PRP DI TALAMONE E CONTESTUALI VARIANTI AL PS ED AL RU

Documento di presa d'atto ai fini dell'adozione del verbale della Conferenza di Servizi del 20.09.2018 e relativi allegati

Lavori di completamento del molo di sopraflutto
Rilievo topografico e batimetrico, studio meteomarinò, modello
matematico per definire l'orientamento del prolungamento del molo
correlato all'attenuazione dell'agitazione del bacino portuale

RELAZIONE CONCLUSIVA ED INTEGRATIVA

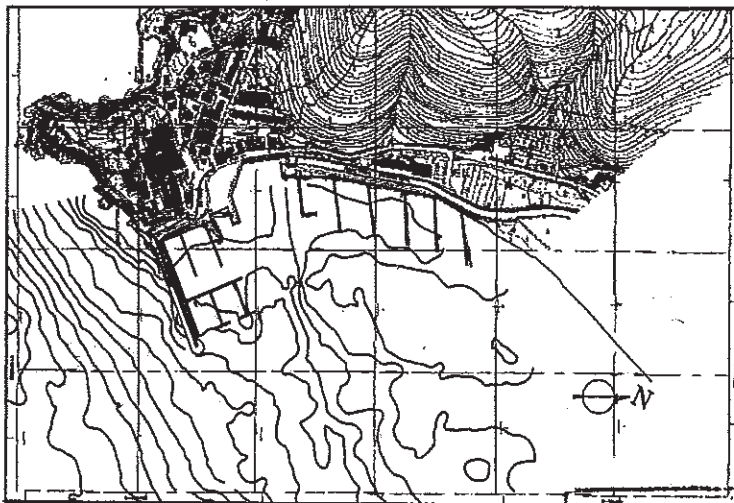
“Vista la previsione di consentire l’ormeggio lungo la banchina retrostante la diga di sopraflutto, dovranno essere definite le capacità prestazionali della diga verificando la fattibilità della previsione di PRP in funzione dei valori di tracimazione attesi per le onde estreme del paraggio”.

Preso d'atto: Il PRP dei Talamone non prevede il banchinamento della diga si sopraflutto che, al contrario, non verrà in alcuna maniera modificata. Le unità da diporto sono ormeggiate ad un pontile galleggiante distaccato dalla suddetta diga (v. foto che segue).

Tale soluzione di ormeggio ha permesso di considerare accettabili le condizioni di tracimazione studiate già nel novembre 1999 nell’ambito della perizia effettuata per il Genio Civile OO. MM. di Roma a cura dell’ing. Mauro Marini (Elaborato R2 - Relazione conclusiva ed integrativa, allegata al presente documento – vedasi in particolare il cap. 5 – Verifica del sormonto alla pag. 7).

SEZIONE TIPO DI PROGETTO (1:200)

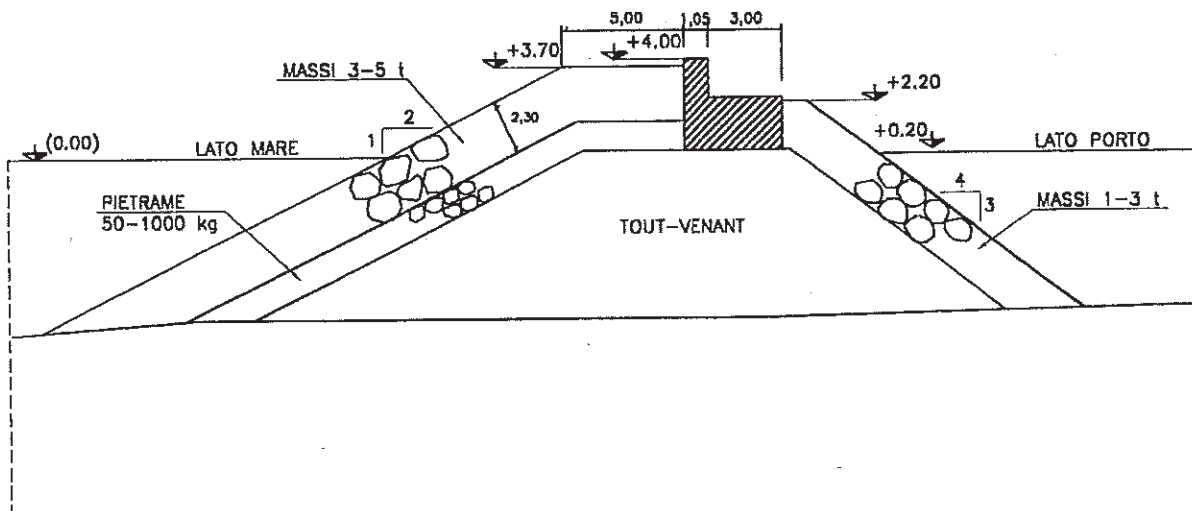
Per limitare il sormonto nel tratto di diga esistente si consiglia di eseguire in occasione dei lavori per il prolungamento interventi di rifiorimento nella zona localizzata a tergo del muro paraonde.

Per limitare invece il fenomeno del sormonto nel nuovo tratto del prolungamento, si è previsto nella sezione definitiva una quota di sommità leggermente superiore all'attuale (+30 cm) e la mantellata esterna in massi naturali posta in modo da coprire quasi completamente il muro paraonde (quota di sommità della mantellata pari a +3,70 m s.l.m.m.). A tal proposito sono riportate nelle figure di pagina seguente la sezione attuale e di progetto.
